Извещение № 6

об изменении ТУ 102-237-85

"ЗДАНИЯ МОБИЛЬНЫЕ (ИНВЕНТАРНЫЕ) ИЗ БЛОК-КОНТЕЙНЕРОВ
СИСТЕМЫ "ВАХТА"

Срок введения с 01.04.88

Проект 10604

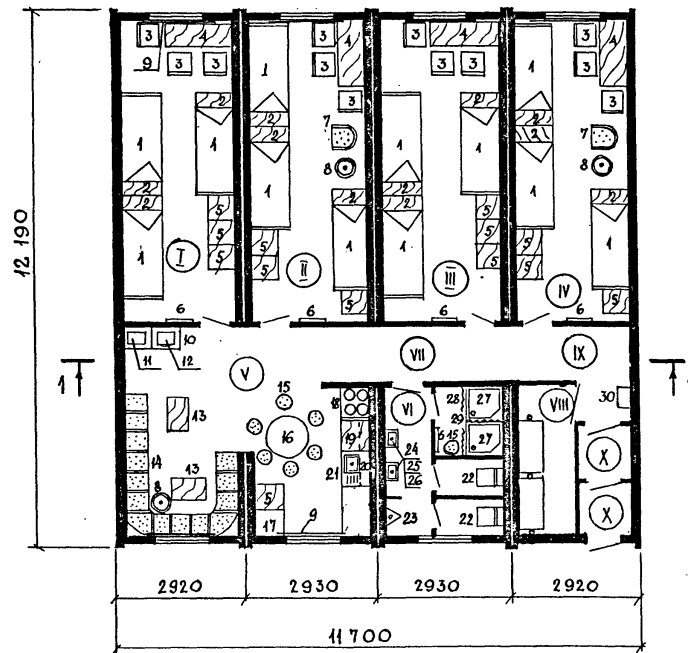
Приложение 1 дополнить объемно-планировочными решениями "Общежития на 12 человек" ("Вахта").
